## 温州机场交通枢纽综合体及公用配套工程-C区酒店客房区域装饰工程

### 招标文件补充、修改、澄清（答疑）01号文件

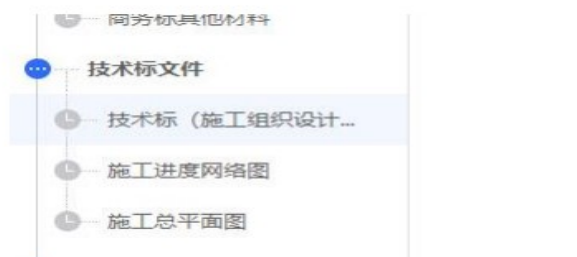
5、提问：招标文件 P156 页投标函附录中合同条款号是否无须填写？如需填写，请明确具体条款号。

**回复：无须填写。**
